Referencia: Expediente NC2019/0008384

Asunto: Solicitud de patente de modelo de utilidad para: MECANISMO DE GIRO PARA SEGUIDOR SOLAR (nuevo título)

Solicitantes: ASTURMADI RENEERGY, S.L

RESPUESTA A PRIMER EXAMEN DE PATENTABILIDAD

Figura 1, D1

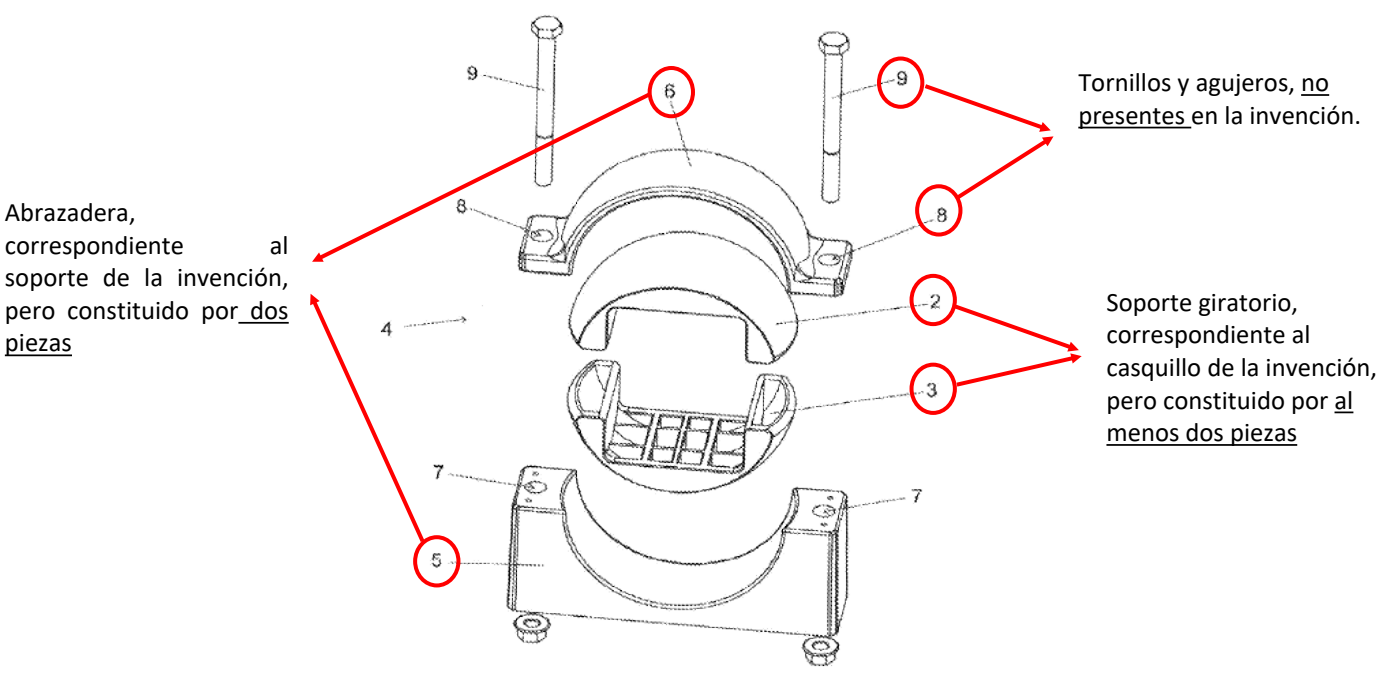
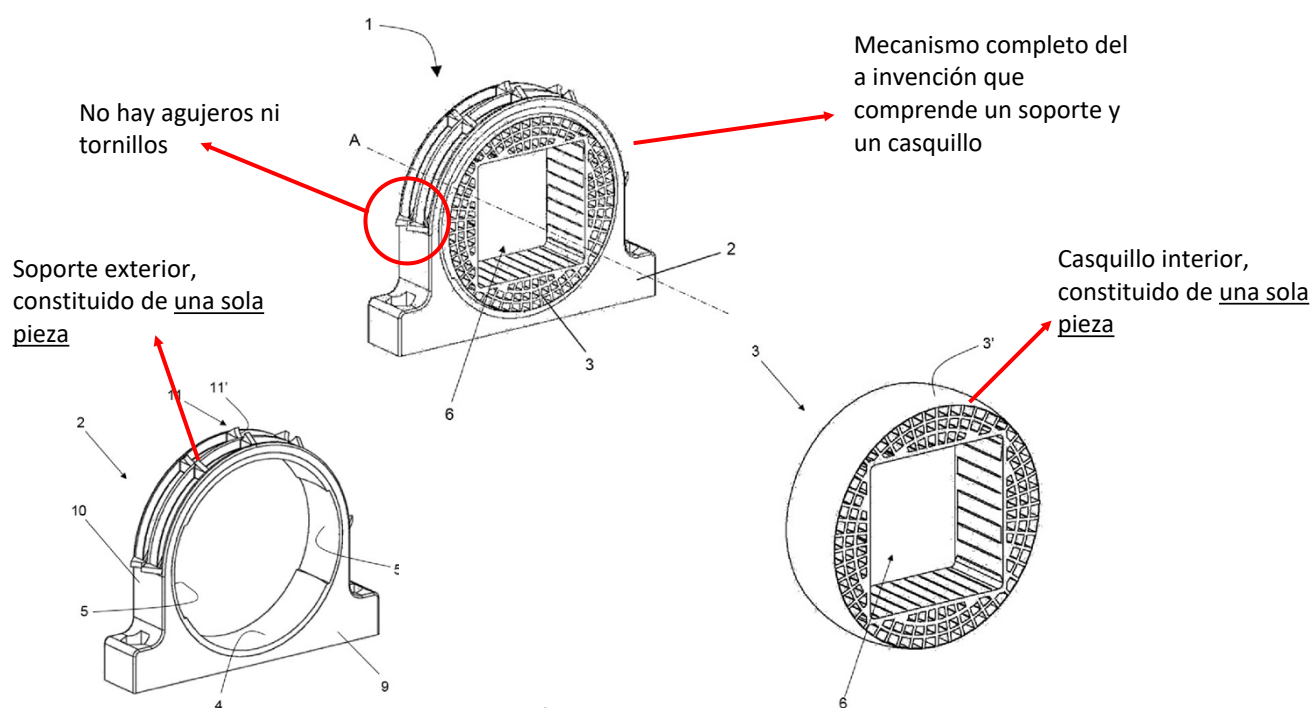
Es así, como D1 claramente señala que tanto el soporte, como la abrazadera están conformados por más de una pieza:

“El soporte giratorio comprende al menos dos piezas (2, 3), que abrazan al eje (1) del seguidor solar.” (Párrafo [0019], página 1, D1).

“La abrazadera (4) se constituye de una pieza base inferior (5) y una pieza de apriete superior (6), entre las que quedan retenidas las piezas (2,3) que abrazan el eje (1).” (Párrafo [0020], página 1, D1).

De esta forma, como lo ilustra la figura 1 de D1, tanto el soporte para el eje, como la abrazadera externa que retiene dicho soporte, están conformados, mínimo por dos piezas cada uno:

“La pieza base inferior (5) presenta en sus extremos dos agujeros (7) alineados con unos agujeros (i) de la pieza de apriete, para la inserción de unos tornillos (9) o elementos de unión similares, con los que se establece el apriete de las piezas (2,3) que abrazan el eje (1), y por lo tanto del eje (1) del seguidor solar.” (Párrafo [0021], página 1, D1).

Contrario a esto, y tal como lo indica expresamente la Reivindicación 1 de la presente solicitud, en el mecanismo de la invención tanto el soporte exterior (equivalente a la abrazadera en D1), como el casquillo (equivalente al “soporte” en D1), están constituidos por una sola pieza:

**Figuras 5 a 9
presente solicitud**

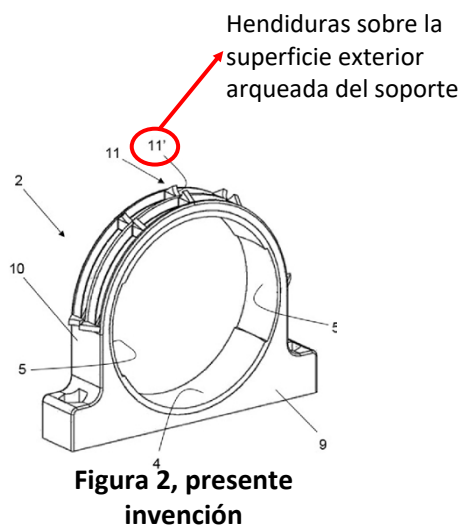
Resulta importante también resaltar que cuando la solicitud indica la posibilidad de existencia de tornillos para fijar el mecanismo, estos tornillos están encaminados a fijar el mecanismo completo a un elemento intermedio para luego ser fijado en el pilar que sostiene el seguidor solar o directamente a dicho pilar y no a construir que el soporte como tal:

Por lo tanto, estos elementos no son equivalentes a los revelados para el soporte giratorio de D1.

No hay hendiduras en la parte exterior de la abrazadera

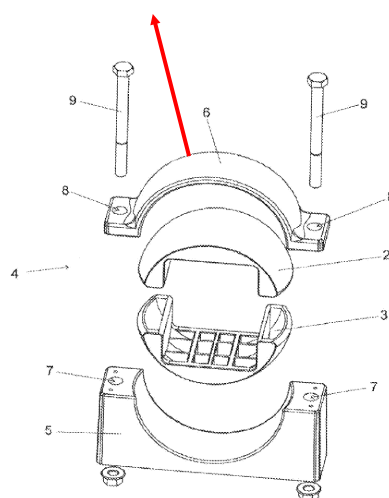
Adicionalmente, el mecanismo de la presente invención está configurado de tal forma que incluye hendiduras en la superficie exterior arqueada del soporte, las cuales permiten apoyar y guiar los refuerzos para su fijación al elemento intermedio o al soporte exterior fijo. Esto no ocurre de ninguna manera en D1 en donde la superficie exterior de la abrazadera es completamente lisa:
